INFORME DE HITO DE CONTROL

N° 29368-2023-CG/GRAN-SCC

**“EJECUCIÓN DEL PROYECTO: MEJORAMIENTO DEL
SERVICIO DE TRANSITABILIDAD DE LA CARRETERA
DESDE EL C.P. BUENA VISTA ALTA HASTA EL CASERÍO
MOJÓN, DISTRITO DE BUENA VISTA ALTA - CASMA -
ÁNCASH”**

**HITO DE CONTROL N° 4: REFORMULACIÓN DEL
EXPEDIENTE TÉCNICO**

IMAGEN N° 3
LINEA DE TIEMPO DEL PLAZO DE EJECUCIÓN

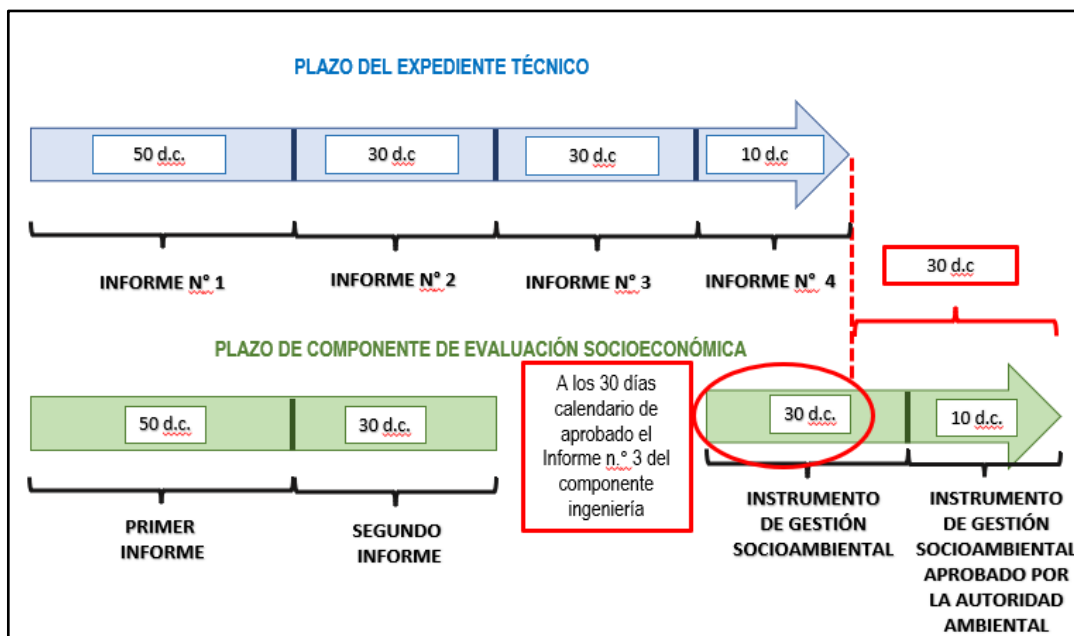
Al respecto se evidencia que la presentación del segundo informe del componente de evaluación socio ambiental será a los treinta (30) días calendario aprobado el informe n.º 3

del componente ingeniería, siendo que, el plazo de ejecución se prolongaría por treinta (30) días más, como se muestra en la siguiente línea de tiempo:
